**DĖL VŠĮ KAUNO MIESTO POLIKLINIKOS ŠILAINIŲ PADALINIO, ADRESU BALTŲ PR. 7, KAUNAS, IR ŠANČIŲ PADALINIO, ADRESU A. JUOZAPAVIČIAUS PR. 72, KAUNAS, PATALPŲ PAGRASTOJO REMONTO RANGOS DARBŲ PIRKIMO**

VšĮ Kauno miesto poliklinikos viešojo pirkimo komisija, vykdomame atvirame (supaprastintame) pirkime (CVP IS pirkimo ID 765200) „VšĮ Kauno miesto poliklinikos šilainių padalinio, adresu Baltų pr. 7, Kaunas, ir Šančių padalinio, adresu A. Juozapavičiaus pr. 72, Kaunas, patalpų paprastojo remonto rangos darbų pirkimas“ (toliau - Pirkimas), CVP IS priemonėmis gavo tiekėjų pranešimus.

Komisija išnagrinėjo tiekėjų pranešimus ir teikia atsakymus:

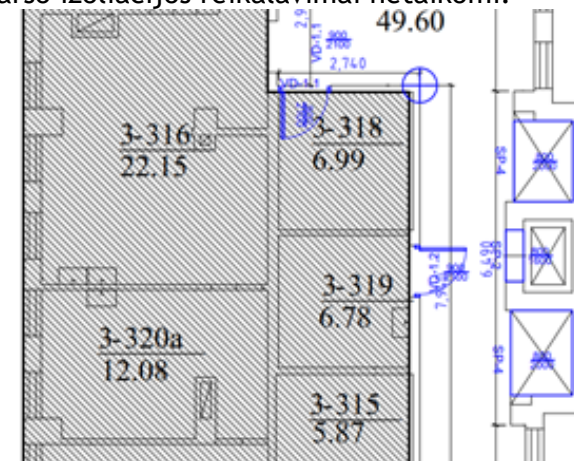
4. Prašome patikslinti kokios durys turimos omenyje 5.13-5.16 punktuose? Čia spintų durys? Ar jos perkamos?

4. Spintų durys yra perkamos. Pateikiame [Pirkimo specialiųjų sąlygų 2 priedo „Techninė specifikacija“](#) 1 pirkimo dalies „VšĮ Kauno miesto poliklinikos Šilainių padalinio, esančio adresu Baltų pr. 7, Kaunas, dalies patalpų paprastojo remonto rangos darbai“ Statinio projekto faile „1.Architekturnė dalis.pdf“ brėžiniuose 2022-10-10-PR-BR.09 ir 2022-10-10-PR-BR.10 nurodytus patikslintus spintų durų matmenis bei kiekius:

- 1-2 a. durys neperkamos;
  - 3 a. Sieninių spintų durys SP-2 800x1600, 1 vnt.
  - 3 a. Sieninių spintų durys SP-4 800x2000, 2 vnt.
  - 4 a. Sieninių spintų durys SP-4 1100x2100, 1 vnt.
- MDF vidaus durys su užpildu, spalva balta  
Garso izoliacijos reikalavimai netaikomi.

### 3.12 Sienų apsauga

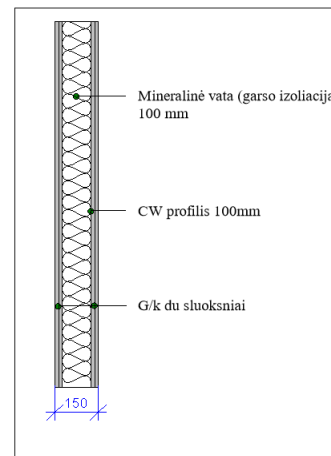
3. TS nurodoma apsauga iš nerūdijančio plieno, tačiau pateikti pavyzdžiai forbo, sfera yra iš pvc. Patikrinkite kokios apsaugos reikalingos pvc ar plieno?

3. Sienų horizontali apsauga iš PVC dangos - horizontaliai klijuojama 30 cm juosta, aukštyje 70 cm.

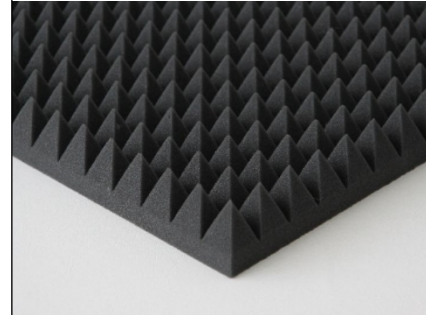
6. Patikslinkite iš kokios medžiagos turi būti pagamintos geltonai pažymėtos durys? Pateikite specifikacijas.

6. Durų aprašymai pateikti [Pirkimo specialiųjų sąlygų 2 priedo „Techninė specifikacija“](#) 1 pirkimo dalies „VšĮ Kauno miesto poliklinikos Šilainių padalinio, esančio adresu Baltų pr. 7, Kaunas, dalies patalpų paprastojo remonto rangos darbai“ Statinio projekto failo „1. Architekturine dalis.pdf“ vidaus durų žiniaraštyje 2024-03-TP-SA-24 ir 2024-03-TP-SA-25.
